Bilag 15 Ny supplerende høring

Vedr.: Tillæg 1 til Lokalplan Nuuks Plads Metrostationsplads

FORESLÅEDE ÆNDRINGER SOM ER I SUPPLERENDE HØRING 2022

Vedr. § 2 Område

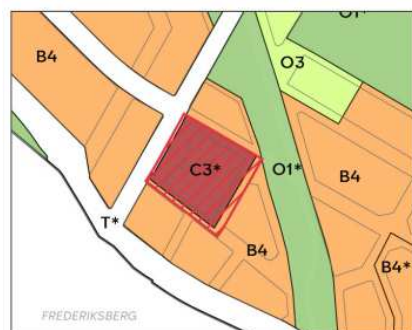
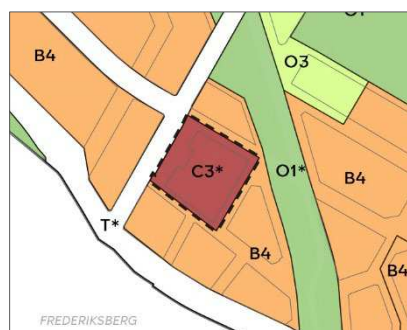
Forvaltningen er blevet opmærksom på, at der er en uoverensstemmelse med afgrænsningen af lokalplanområdet og kommuneplanens rammeområde, hvorfor afgrænsningen af lokalplanområdet justeres, så det svarer til rammeområdet.

Det betyder, at en del af vejarealet i Hiort Lorenzens Gade og i Florsgade udtages fra lokalplanområdet. Det har ikke nogen indholdsmæssige konsekvenser.

- Lokalplantegninger:
Lokalplantegning 1 - Område
-Området justeres. Konsekvensrettes på alle øvrige lokalplantegninger.
- Redegørelsen:
-Konsekvensrettes på illustrationer, bl.a. vignet om betinget aftale om tilkøb af areal, s. 6; vignet om bevaringsværdige bygninger, s. 14; skyggediagrammer, s. 16-17; vignet om bydelscenter, s. 17; vignet om lokalplaner i kvarteret, s. 19.

- Afsnittet 'Bilparkering', s. 6

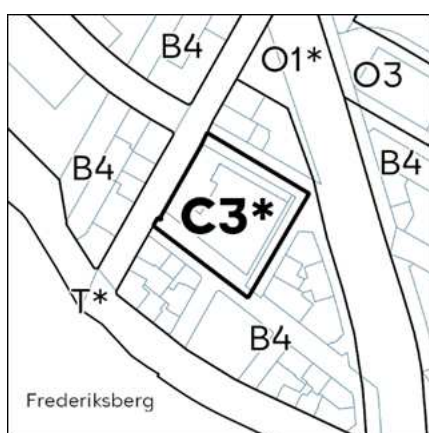
På Borgerrepræsentationens møde den 8. oktober 2020 blev vedtaget en 0-parkeringsnorm for lokalplanen. Forvaltningen benytter sig af særlig bemærkning 6 for bilparkering i Kommuneplan 2019, til at fastsætte en 0-norm for bilparkering. **Jf. forslag til kommuneplantillæg fastsættes en 0-parkeringsnorm for området.** Forvaltningen skal dermed kun vurdere behovet for afsætningspladser og handicapparkering. For ungdomsboliger, boliger og kontorer, vurderes afsætningsbehovet at dreje sig om gæster eller besøgende, og at dette behov vil være meget begrænset. For restauranter vurderes afsætningsbehovet at dreje sig om gæster, specielt til restauranter, som fx vil ankomme i taxi. En taxi kan også holde og vente på gæster. For butikker vurderes det, at der sjældent vil være behov for afsætning, da handlende i høj grad vil ankomme på cykel, til fods eller med metro. Afsætningsbehovet for de enkelte funktioner vurderes ikke at optræde samtidig. Restauranter vil primært medføre et behov om aftenen, mens boliger og kontorer primært vil medføre et behov om dagen. Butikkerne kan have et behov over hele dagen. Da selve afsætningen kun tager op til tre minutter, er sandsynligheden lille for, at der vil ske flere samtidige afsætninger.

Det vurderes, at afsætningspladser i en parkeringskælder ikke vil blive benyttet. Samlet set vurderes det derfor, at det lokale vejnet vil kunne håndtere det mindre afsætningsbehov. **Afsætningspladserne bør placeres på terræn, da det vurderes, at pladserne ikke vil blive benyttet, hvis de er placeret i en parkeringskælder.** Dermed kræves ingen bilparkering i lokalplanen, da området ligger stationsnært, idet der dog afsættes plads til én handicap-parkeringsplads inde på den private ejendom med overkørsel fra Florsgade jf. tegning 3.

I lokalplanen kræves der anlagt én handicap-parkeringsplads inde på den private ejendom med overkørsel fra Florsgade, jf. tegning 3. Der nedlægges 12 parkeringspladser på offentlig vej i Florsgade og Hiort Lorenzens Gade for at muliggøre **vejbetjening-i form af en overkørsel** nye overkørsler til parkeringskælder og adgang for varelevering og til skraldebil for erhvervsaffald.

§ 5, stk. 2 Cykelparkering

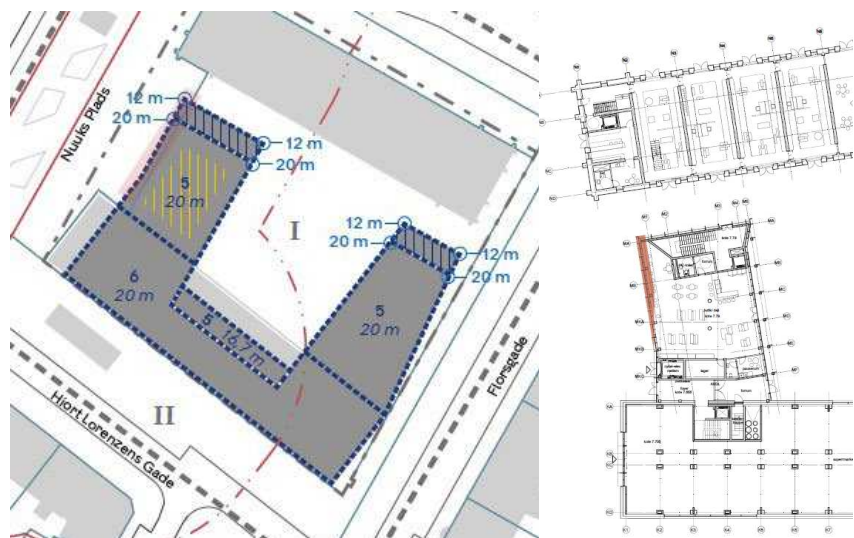
I det offentliggjorte forslag var muliggjort 20 % cykelparkering på terræn og 80 % cykelparkering i konstruktion.

Ved behandlingen af den endelige vedtagelse af lokalplantillægget i BR den 4. november 2021 foreslog forvaltningen, at en del af cyklerne i konstruktion skulle placeres i stueetagen med adgang fra Hiort Lorentzens Gade tæt ved indgang til supermarked i kælder i Koppels magasinbygning. Det er dog ikke længere muligt, da bygherre ønsker at anvende stueetagen til supermarked fremfor placeringen i kælderen.

Den oprindelige formulering med 20 % på terræn og 80 % i konstruktion foreslås derfor uændret, idet det dog foreslås, at bestemmelsen sprogligt præciseres.

- § 5, stk. 2. Cykelparkering
"....80 % af cykelparkering skal etableres i konstruktion/overdækket. 20 % på terræn"

Udvidelse af byggefelt vist på lokalplante (med rød markering) og udsnit med rød markering.

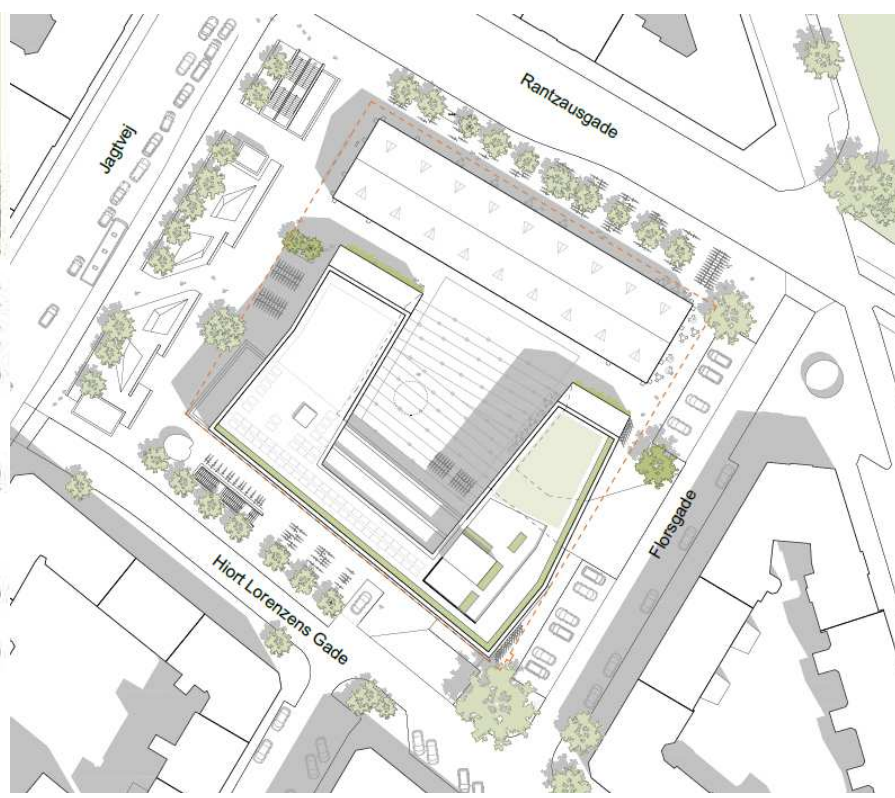
Bygherre ønsker en forøgelse af byggefeltet på 85 cm mod metrostationspladsen mhp. at kunne udnytte den fulde byggeret. Projektet har tabt areal, idet 2. etage i Koppels magasinbygning er delvist udgået for at frembringe et dobbelthøjt rum til supermarkedet.

Forvaltningen foreslår, at byggefeltet justeres, så byggeretten kan udnyttes. Forvaltningen vurderer, at den forøgede bredde på 85 cm ikke har nogen væsentlig betydning for oplevelsen af bebyggelsens omfang.

- Lokalplantninger:
Lokalplantninger 5b - Omfang
-Byggefeltet justeres. Konsekvensrettes på alle øvrige lokalplantninger.
- Redegørelsen:
-Situationsplan udskiftes
-Snit (se nedenfor) samt visualisering fra Jagtvej justeres (se før/efter under § 7 Bebyggelsens ydre fremtræden).

FACADE MOD HIORT LORENZENS GADE
FØR - MED VINDUER PLACERET ASYMMETRISK

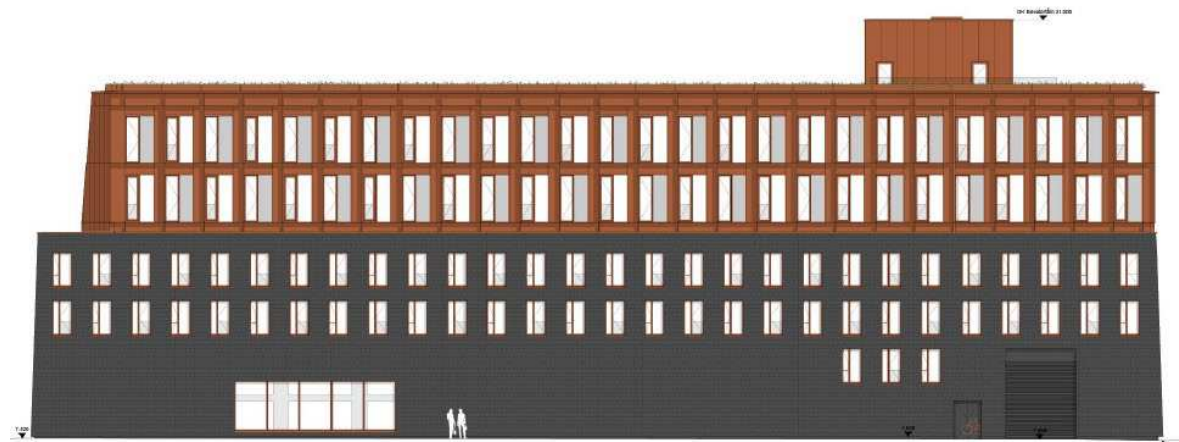
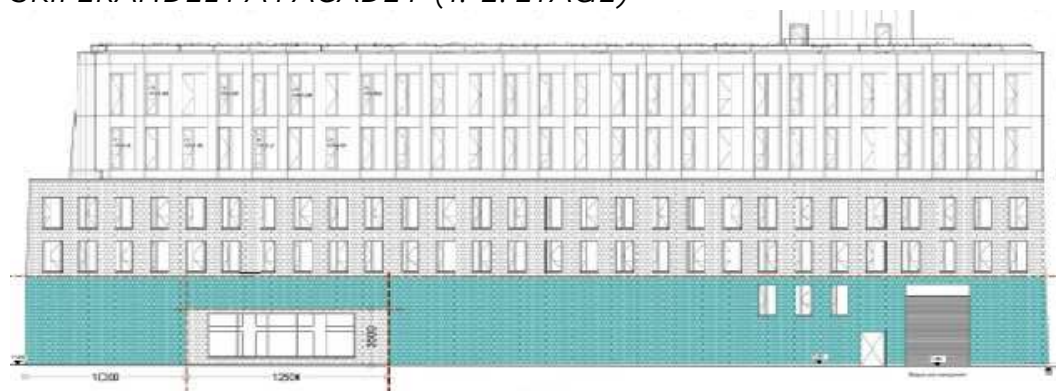
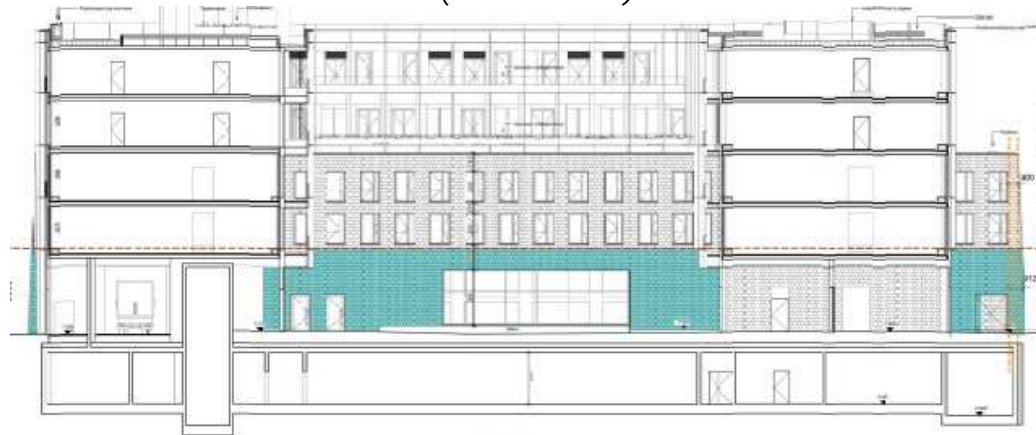
Bygherre ønsker at placere supermarked i stueetagen af Koppels magasinbygning i 1. (stueetage) og 2 etage i stedet for kontorer. Supermarked var tidligere placeret i kælderen. Derfor ønskes en række ændringer af facadebestemmelserne for at muliggøre dette. Bygherre har også en række ønsker til justering af facaderne, så de fremstår mere rolige og mere i overensstemmelse med bevaringsværdierne.

- At der muliggøres et større vinduesfelt mod Hiort Lorentzens Gade, så facader fremstår mere åbne mod byen, fremfor mindre vinduer og et porthul til cykelparkering. Facader vil fremstå med mere skifer og i overensstemmelse med bevaringsværdierne.
- At øvrige vinduer til boligerne (primært 3- og 4. etage) ikke opsættes asymmetrisk, men over hinanden, så facaderne fremstår mere rolige.
- At muligheden for at etablere facaden som 'åben klink' og i moduler frafaldes, da facaderne ønskes som en sammenhængende facade og dermed mere i overensstemmelse med bevaringsværdierne.

f) Eksisterende facadebeklædning i naturskiferplader skal ved reovering genopsættes på klink enten som en sammenhængende facadebeklædning eller som beklædning, der kan opsættes i moduler. Langs facade e og g skal moduler være på min 1,7 m i bredden og langs facade f og h på min 2,1 m i bredden. Højden på moduler skal min. svare til etagehøjden. Lodrette spor af profiler skal enten være placeret ensartet over hinanden eller ensartet forskudt. **Facaderne f og h skal fremstå med en stor grad af skiferbeklædning i 1. etage (stueetage) og 2. etage og med følgende grad af skifer (graden måles hver facade for sig og fra terræn til en højde på 5,5 m) i facaden. For facade f skal min. 70% af facaden være i skifer. For facade h skal min. 60% af facaden være i skifer.**

j) Vinduer kan være maks. én etage i højden. I bredden kan langs facade e laves ét hul til vinduer og døre i stueetagen på maks. fire modulfag og maks. 8 m. Langs facade f og g kan huller til vinduer, døre og franske altaner være maks. 1,16 m i bredden. **I facaden for 1. etage (stueetage) og 2. etage kan laves ét hul til ét stort vindue, der maks. kan være 12,5 m i bredden og 3,5 m i højden over terræn, og som skal være placeret min. 10 m fra hjørne.** Langs facade g kan huller til vinduer, døre og franske altaner være maks. 0,9 m i bredden. kan der kun laves huller til vinduer i 3. og 4. etage. Langs facade h kan huller til vinduer, døre og franske altaner være maks. 1,26 m i bredden. I facaden for 1. etage (stueetage) og 2. etage kan mod byrum laves ét hul til ét stort vindue, der maks. kan være 13,5 m i bredden. Indgangspartier, **døre til elevatorer og flugtveje** i stueetagen kan markeres med en øget bredde på **0,3 0,6 m**. Langs facade h kan der mod facadestykket mod metroforpladsen laves et større hul i stueetagen på maks. 4 m i bredden, der skal være trukket min. 1,6 m væk fra hjørnet.

k) Huller til vinduer og døre skal fremstå som individuelle murhuller og vinduer og døre skal være trukket tilbage fra facaden. **Huller til vinduer og døre skal være placeret min. 0,6 m fra markerede hjørner.** Vinduer og døre langs facade f, g og h skal have samme bredde hver facade for sig og placeres over hinanden asymmetrisk og forskudt, så der ikke skabes en taktfast, lodret, søjlevirkning. Der skal være min. **0,7 m 0,9 m** mellem vinduer og døre i bredden langs facade e og g min. 0,9 m langs facade f og h og min **0,4 m mellem vinduer og døre i bredden langs facade g.** Hvis der helt eller delvist hver facade for sig anvendes en opsætning af skifer med huller mellem pladerne, jf. pkt. f, skal arealet til vindues- og dørhuller tilsvarende reduceres. Der kan derudover i stueetagen langs facade f og h indsættes portlåger til varelevering og affald. **Døre og portlåger i 1 etage (stueetagen) skal min. være placeret 0,9 m fra markerede hjørner.** Portlåger skal udføres med lukket beklædning i metal eller

Skiltning

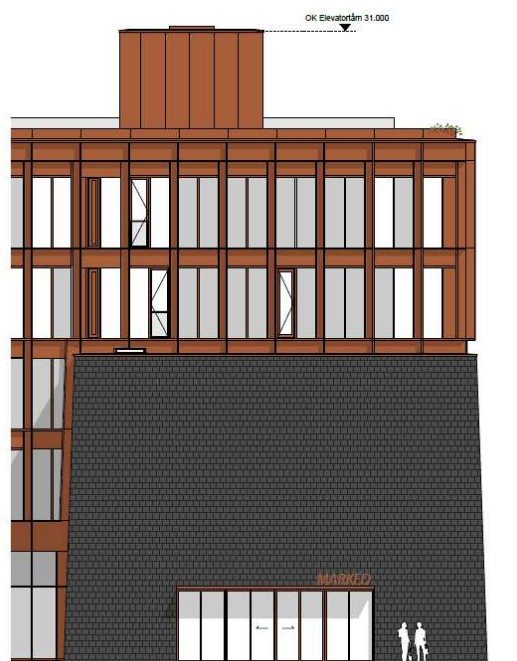
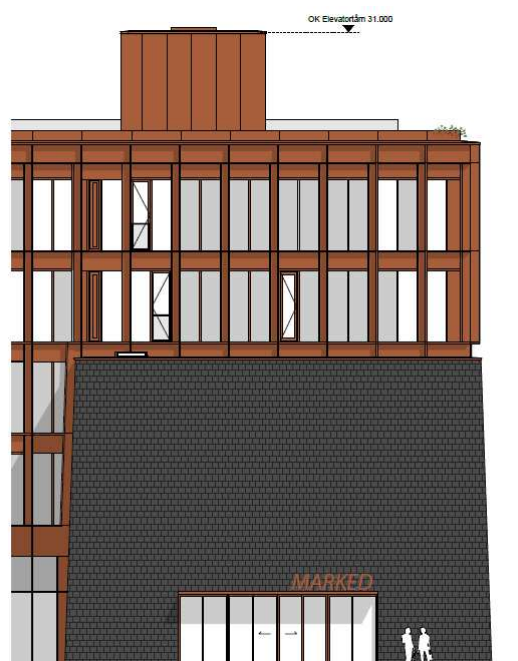
Bygherre ønsker, at det muliggøres, at højde på skilt til supermarked kan øges fra 40 cm til 60 cm, og at farven også kan være rødbrun.

Forvaltningen vurderer, at skiltet med fordel kan gøres større, så der skabes større synlighed for butikken, og at den rødbrune farve er i overensstemmelse med bygningens bevaringsværdier. Det præciseres, at skiltet maks. kan placeres 20 cm over indgangspartiet, så den massive skiferflade fremstår uden skiltning.

- § 7, stk. 1 l) Bevaringsværdig bebyggelse
'...Endvidere muliggøres, at der kan placeres et skilt langs facade e over indgangspartiet. Skiltet kan maks. være placeret 20 cm over indgangspartiet og, med en maks. have en højde på 40 60 cm i indgangspartiets længde og i farverne hvid og rødbrun, og jf. ovenfor fsv. udformning og efter Teknik- og Miljøudvalgets godkendelse.

Glas i belægning

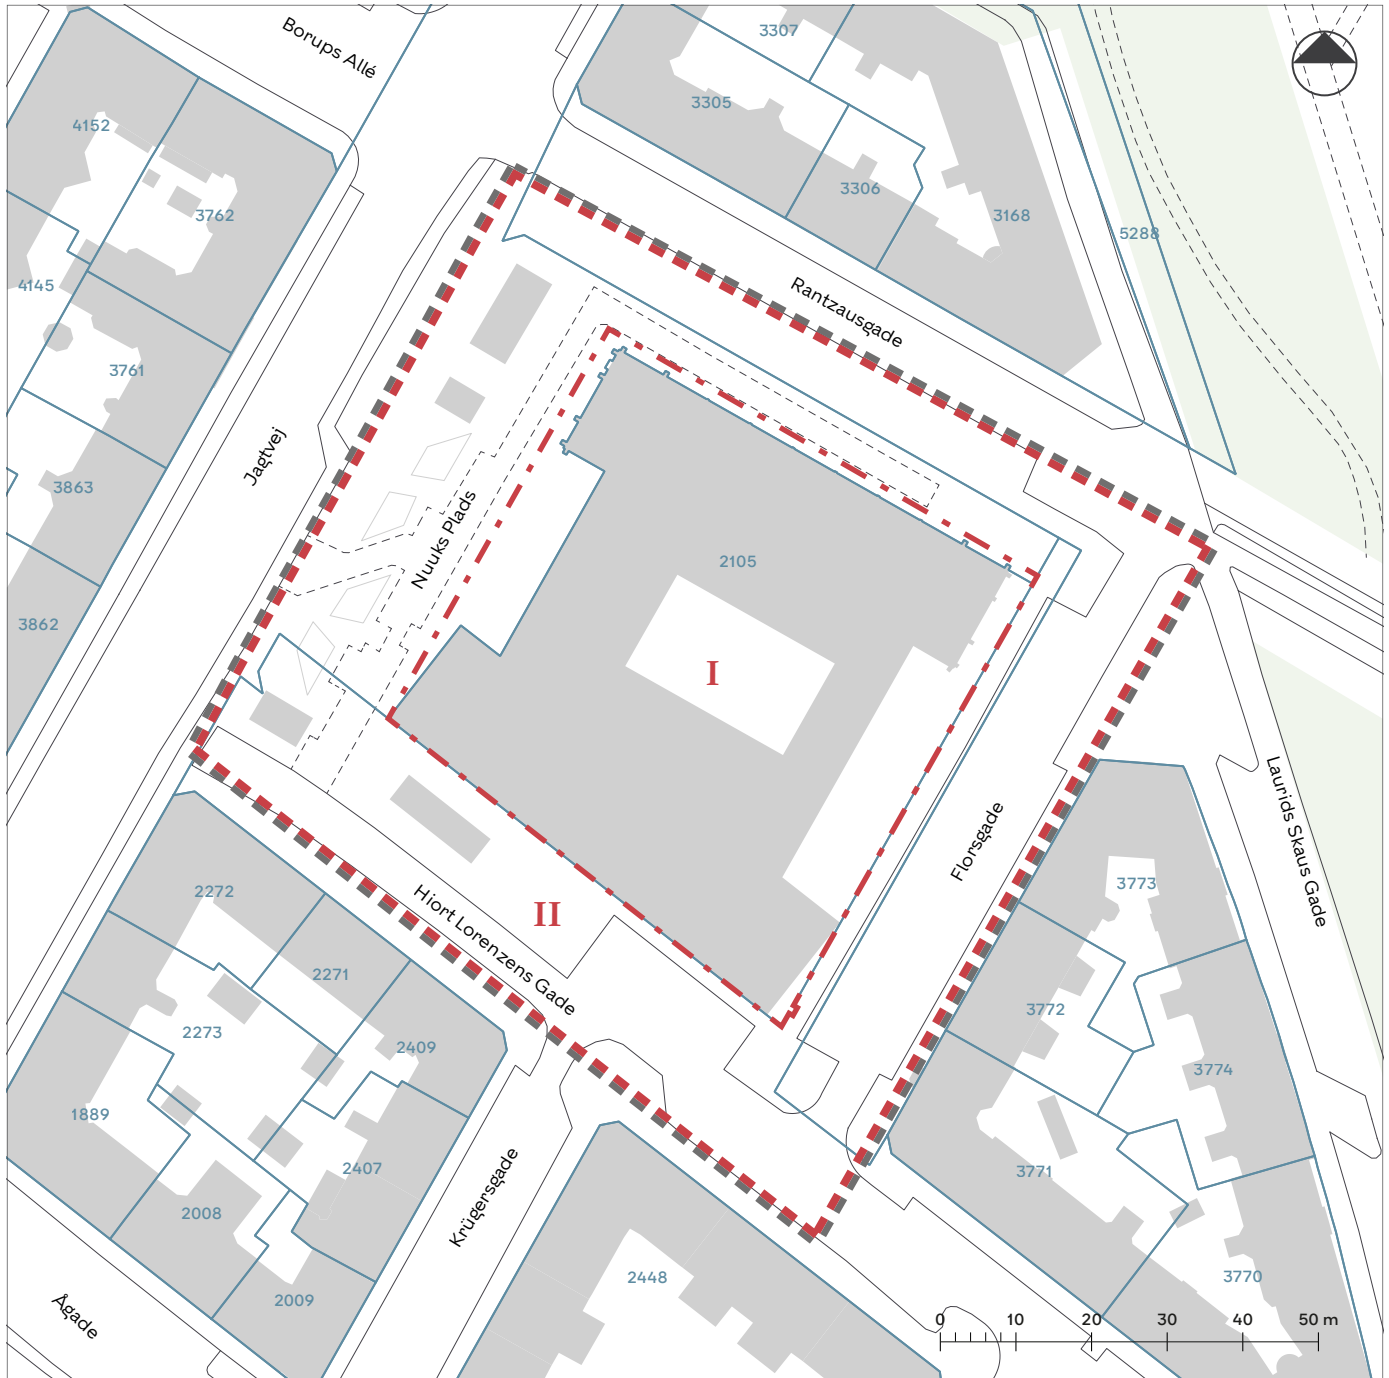
Ved behandlingen af den endelige vedtagelse af lokalplantillægget i BR den 4. november 2021 foreslog forvaltningen, at der også kan anvendes stål som en del af belægningen i det indre byrum.

Bygherre ønsker, at der også kan anvendes glas som belægning for at etablere ovenlys til funktion i kælderen.

- § 8, stk. 5. Byrum
"Det på tegning 7a viste areal skal være befæstet med granit med ledelinjer i bordursten. Indenfor det på tegningen angivne felt med stiplede linjer kan der også anvendes stål **og glas** som del af belægningen, dog samlet maks. 20% af feltet. Som vist"
